**ISDND GIZAY**

**A Gizay, le 03/05/2021****N/Ref : GIZ2021-011-CC****Objet : Réponse questions CSS 2021**

Vous avez sollicité l'entreprise SOVAL NORD afin d'obtenir des compléments d'information dans le cadre de la commission de suivi de site et de la présentation du rapport annuel 2020 de l'installation de stockage de déchets non dangereux sur la commune de Gizay.

Lixiviats Bassin n°2

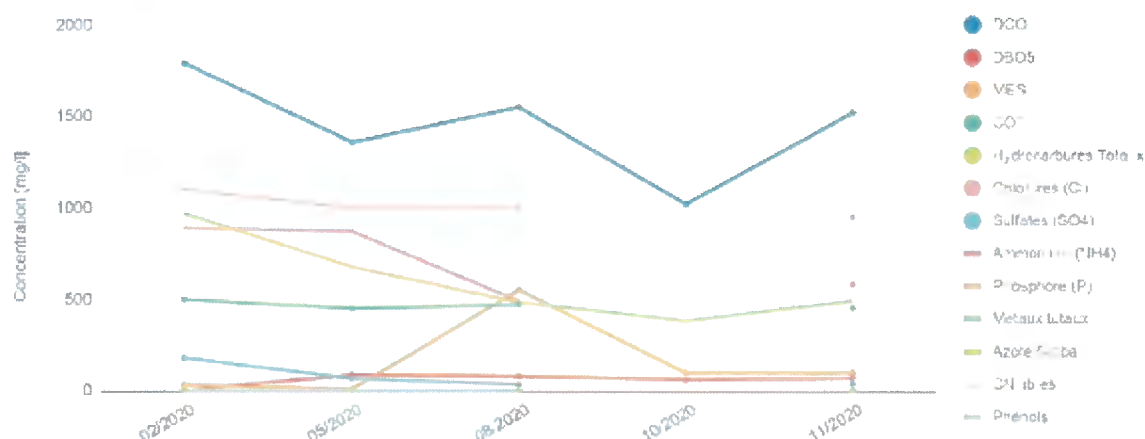
- Quelles sont les normes de rejet autorisé correspondant à la figure suivante ?

Aucunes, il n'existe pas de normes de rejet sur les lixiviats, il est interdit de les rejeter au milieu naturel sans traitement préalable.

### Miosson Aval

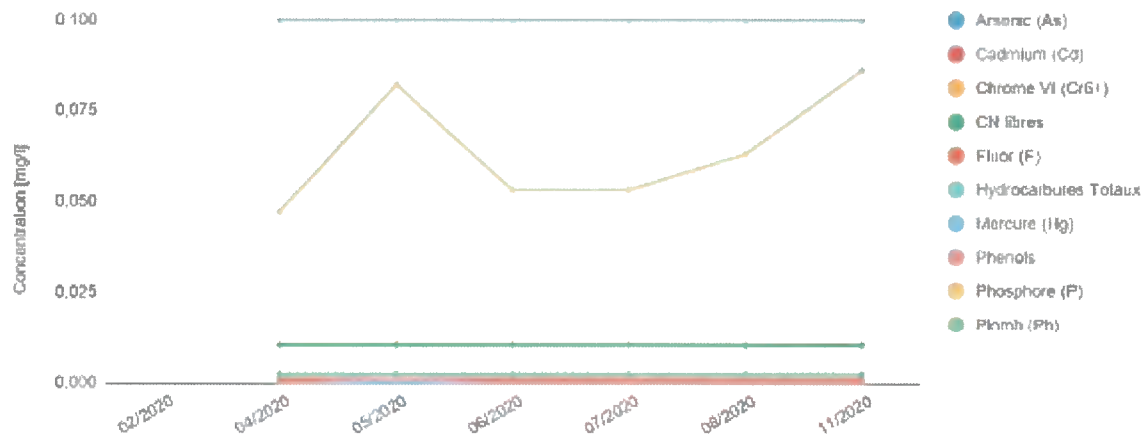
- Le diagramme suivant peut-il être expliqué ? Quelles sont les normes ?

Il s'agit de la qualité du cours d'eau recevant les eaux traitées du site. Les analyses dans le cours d'eau font parties des prescriptions complémentaires associées à l'Arrêté Préfectoral dérogatoire du 30 mars 2020 sous la référence n°2020-DCPPAT-BE-059.

Il n'existe pas de normes proprement dites applicables sur les cours d'eau mais des méthodes et critères d'évaluation de l'état écologique, de l'état chimique et du potentiel écologique des eaux de surface.

La qualité des eaux est déclinée par altération en cinq classes allant de très bon à mauvais. Les valeurs seuils permettant d'évaluer la qualité physico-chimique des eaux superficielles ainsi que les Normes de Qualité Environnementales (NQE) sont définies par l'arrêté du 27/07/2018.
